CONCEPTO TÉCNICO DE REVISIÓN DE ESTUDIOS DE RESPUESTA DE AMPLIFICACIÓN LOCAL DE ONDAS SÍSMICAS	Código:	GPR-FT-09
		Versión:	03
		Código Documental:

1.1	CONCEPTO TÉCNICO No. CT:	6132
1.2	SUBDIRECCIÓN:	TÉCNICA Y DE GESTIÓN
1.3	COORDINACIÓN:	INVESTIGACIÓN Y DESARROLLO
1.4	REFERENCIA CRUZADA RADICADO FOPAE:	2011ER1005, 2011ER3489
1.5	RESPUESTA OFICIAL No. RO:	46776

2.1	SOLICITANTE:	ING. JOSÉ JOAQUÍN ÁLVAREZ CURADURÍA URBANA No.4
2.2	PROYECTO:	ANKARA
2.3	LOCALIDAD:	10 ENGATIVA
2.4	UPZ:	26 LAS FERIAS
2.5	BARRIO O SECTOR CATASTRAL:	SANTA ROSA
2.6	DIRECCIÓN:	CARRERA 69H No. 86 - 13
2.7	CHIP:	AAA0058PBSY
2.8	AREA APROX. DEL LOTE	8.965 m ²
2.9	FECHA DE EMISIÓN:	31 DE MARZO DE 2011
2.10	EJECUTOR DEL ESTUDIO:	JEOPROBE LTDA.

El presente concepto técnico corresponde a la **segunda revisión** realizada por el Fondo de Prevención y Atención de Emergencias, del informe "Asesoría geotécnica y sismológica para la evaluación de la amenaza sísmica del proyecto Ankara" elaborado por el Ing. Jorge Alberto Rodríguez. Este estudio fue radicado el 28 de Enero de 2011 mediante oficio 2011ER1005 por el Ing. José Joaquín Álvarez de la Curaduría Urbana No. 4, en cumplimiento a lo estipulado en el Decreto 193

Figura 1. Localización del Proyecto "ANKARA"

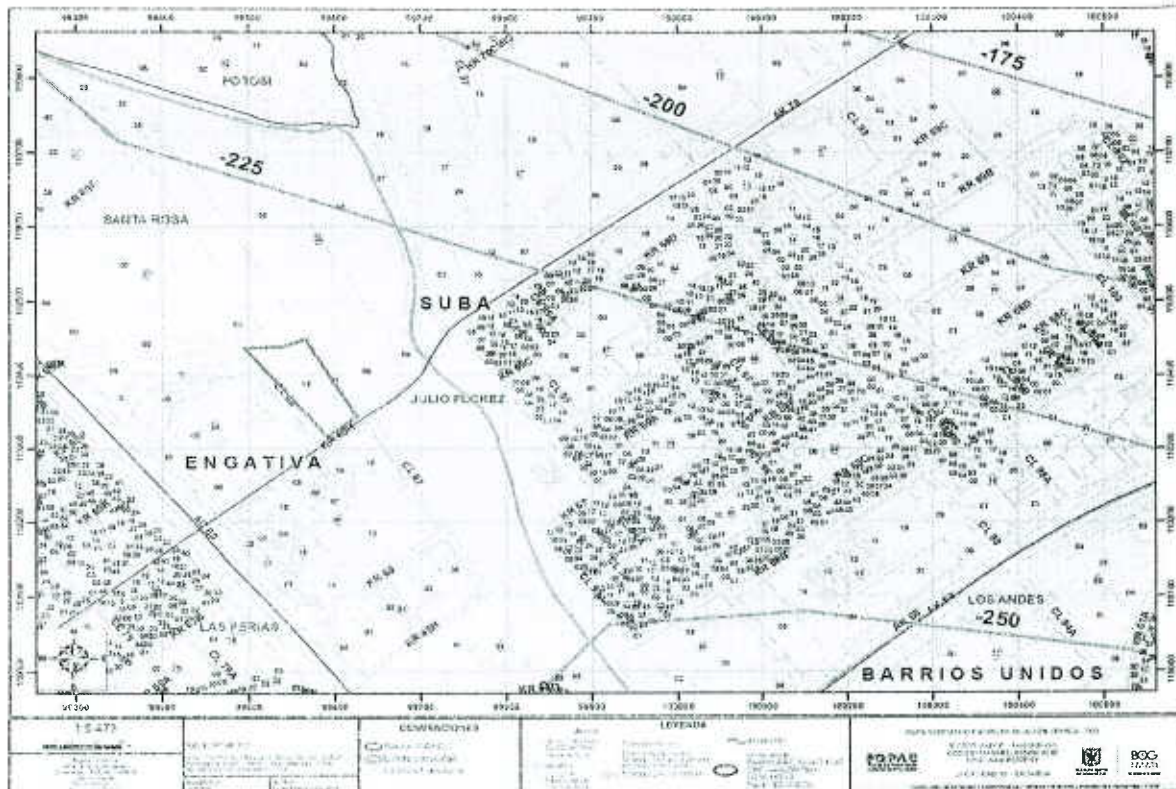
De acuerdo al numeral 1.1 del informe, el proyecto se encuentra localizado en la Zona 3 - Lacustre A de la microzonificación sísmica de la ciudad; sin embargo la localización presentada en la Figura 1 del presente concepto indica que el predio se encuentra en la Zona 4 - Lacustre B.

- ✓ Asignar nuevamente la zona del proyecto con respecto a la microzonificación sísmica de Bogotá.

De acuerdo con lo enunciado en el numeral 1.1 del oficio aclaratorio 2011ER3489, el proyecto se encuentra localizado en la Zona 4 - Lacustre B de la microzonificación sísmica de la ciudad, lo cual es consistente con la localización presentada en la Figura 1 del presente concepto.

Figura 2. Espectro de diseño recomendado para el Proyecto Ankara

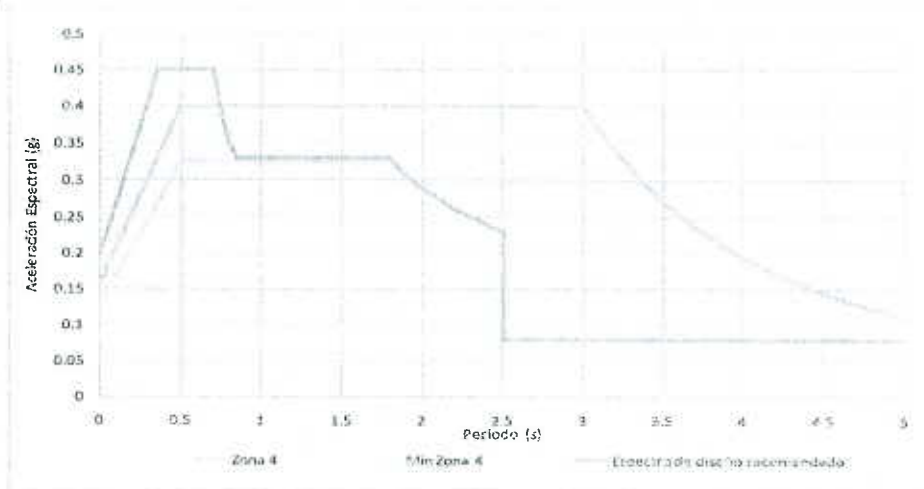
Con base en los resultados de la modelación el consultor recomienda utilizar como espectro de diseño el mostrado en la figura 28 y en la tabla 5 del oficio aclaratorio 2011ER3489, el cual se presenta en la Figura 2 del presente concepto.

El espectro propuesto inicia en 0.20 g y asciende hasta un valor de S_a de 0.45 g en 0.35 segundos, luego se presenta una meseta hasta un periodo de 0.7 segundos, posteriormente presenta un descenso hasta un valor de S_a de 0.33 g para un periodo de 0.85 segundos; sigue con una meseta hasta un periodo de 1.8 segundos y por último se ajusta al mínimo de la Zona 4 - Lacustre B y sigue a lo largo del mismo.

El estudio CUMPLE con este requerimiento
